Presentasjon i Nesset 15. oktober 2019

Gjemnes, Sunndal og Tingvoll kommuner

Reguleringsplan Bergmesteren Raudsand

Utbredelse 50 fjellhaller

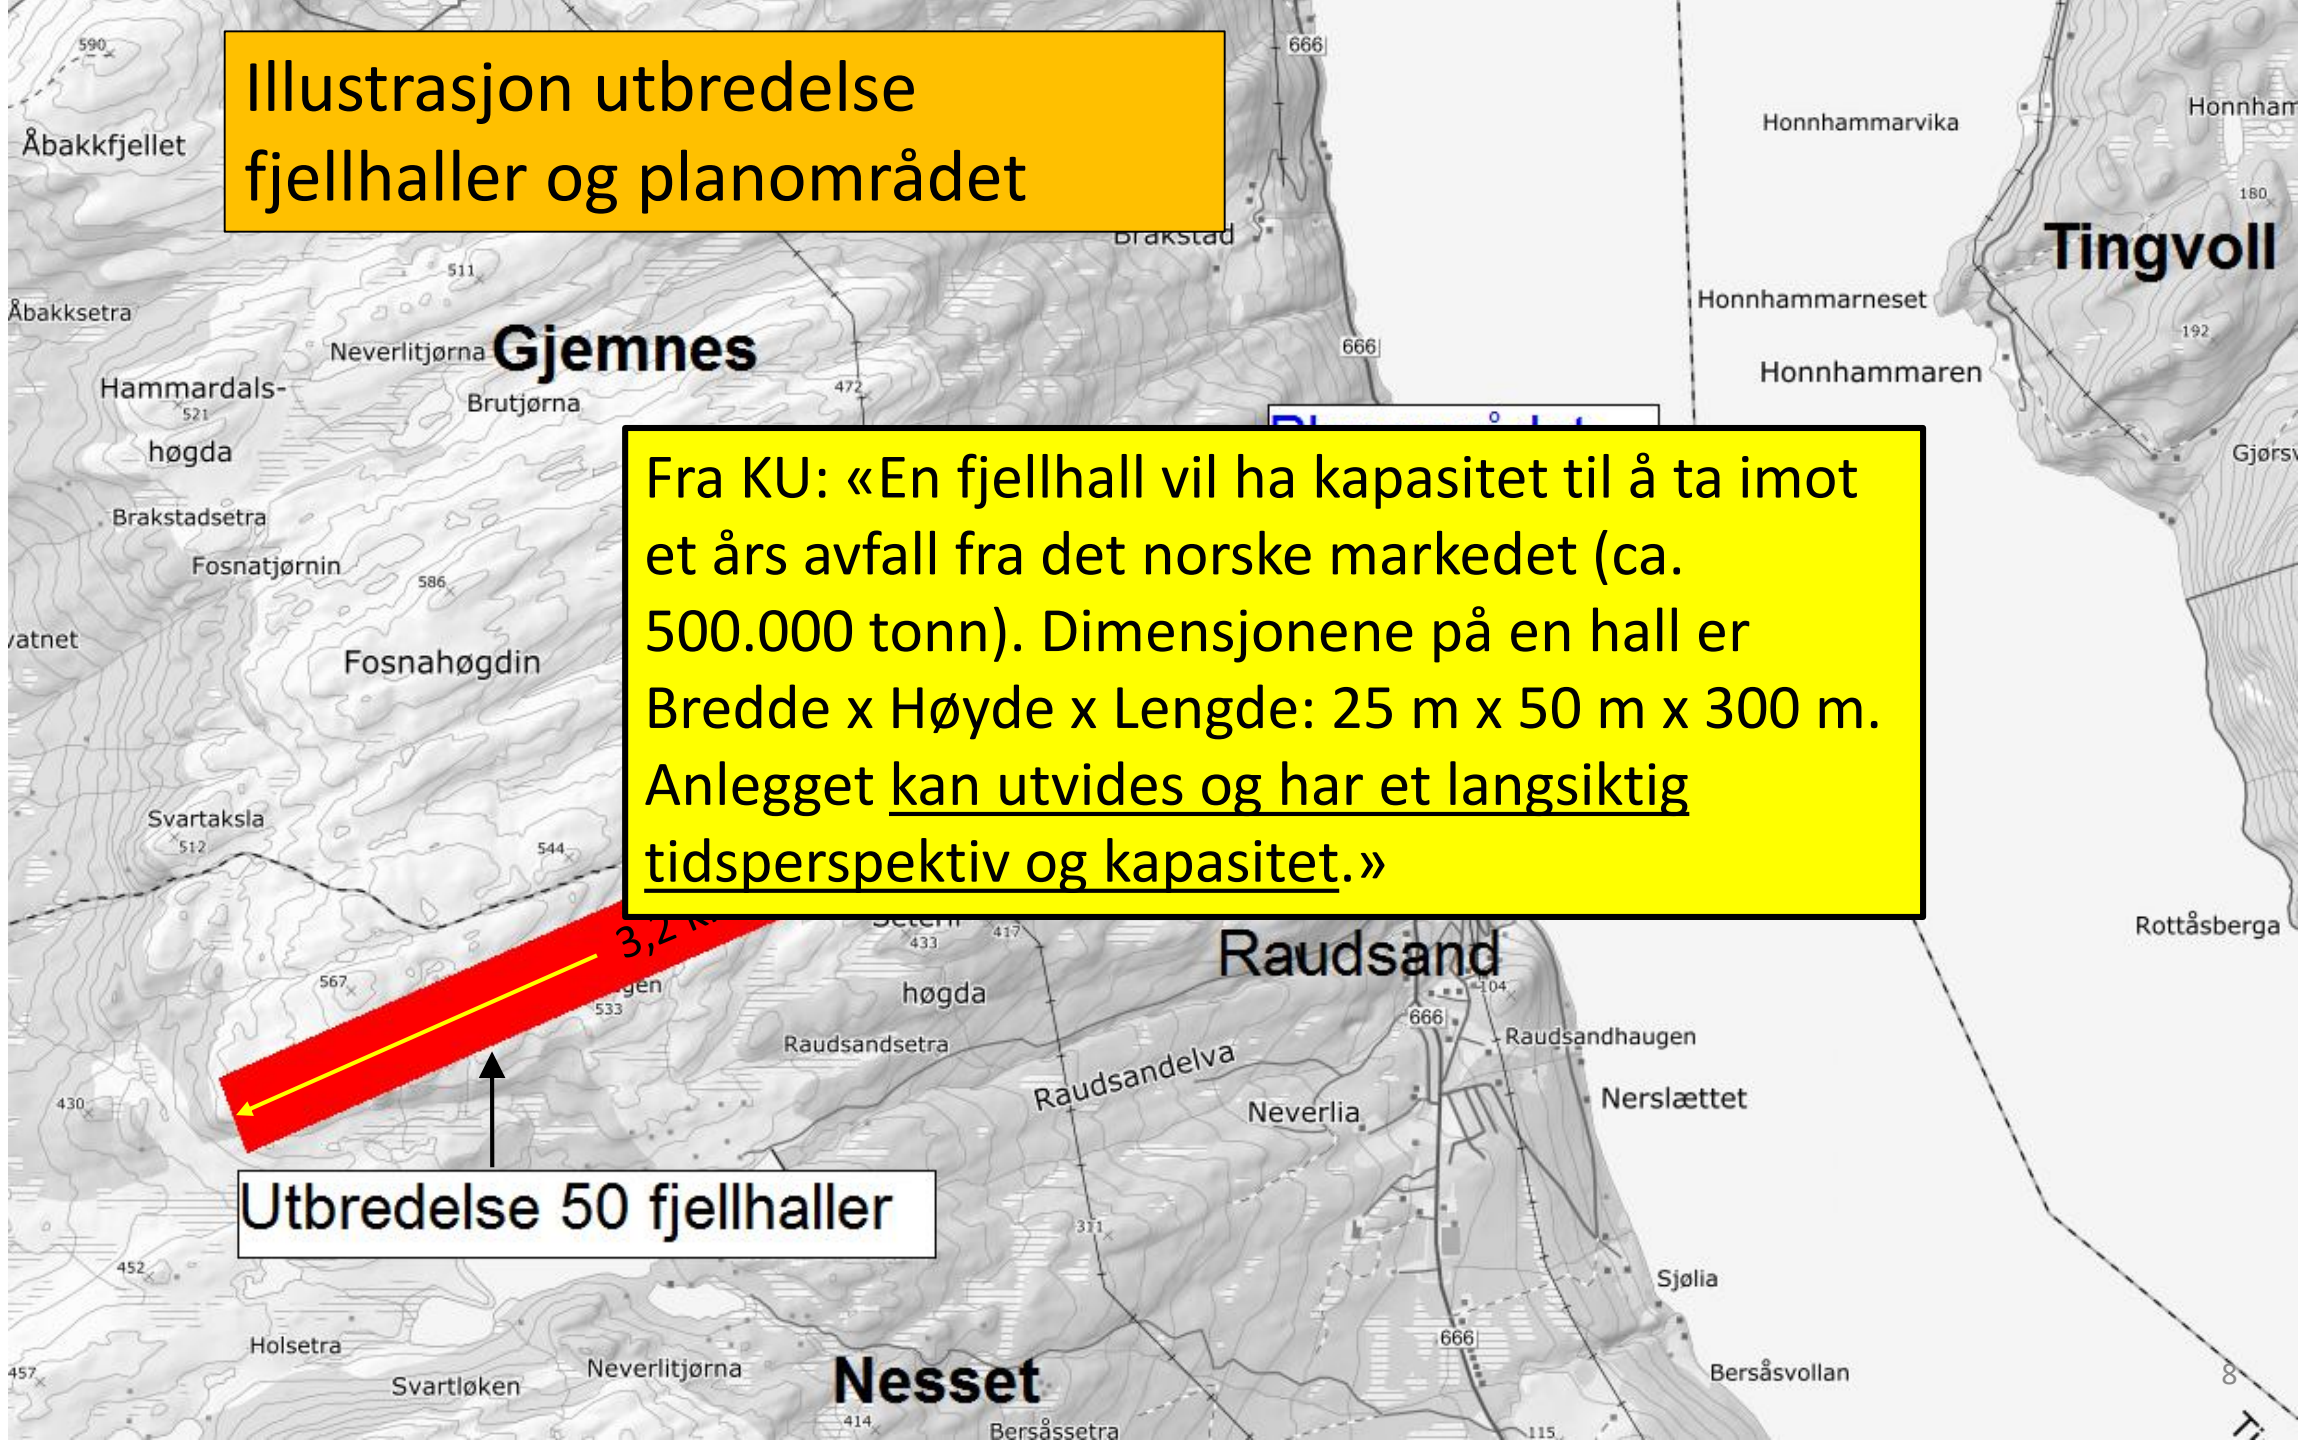
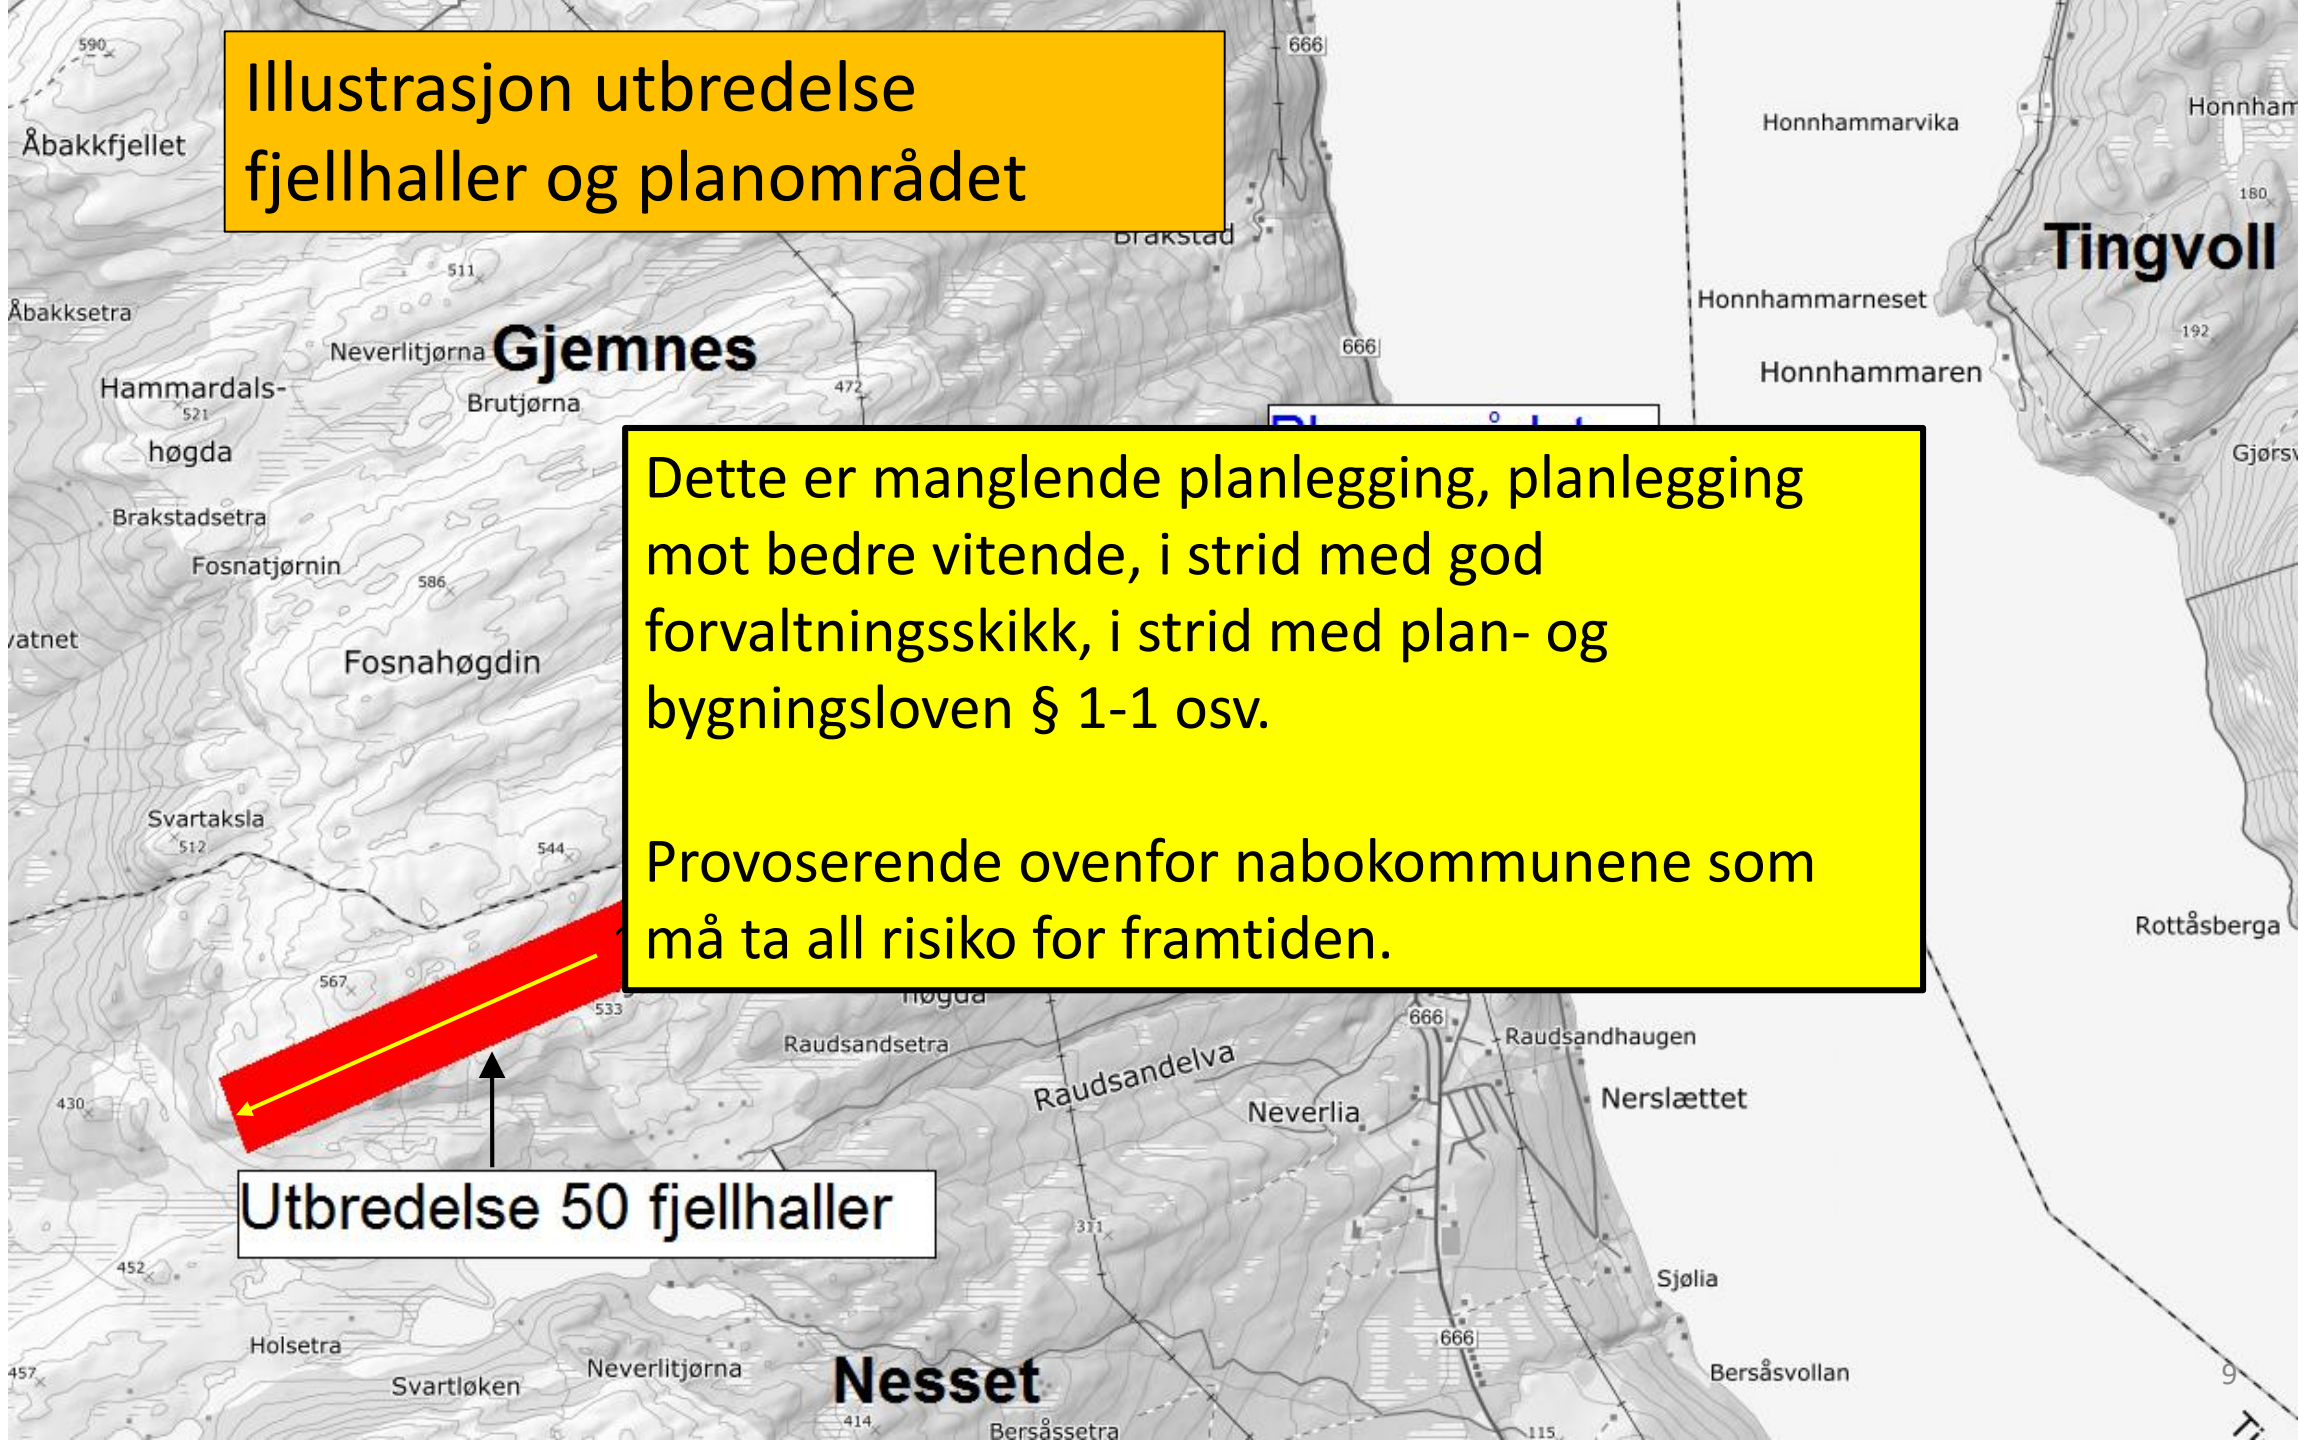
Dette er manglende planlegging, planlegging mot bedre vitende, i strid med god forvaltningsskikk, i strid med plan- og bygningsloven § 1-1 osv.

Provoserende ovenfor nabokommunene som må ta all risiko for framtiden.
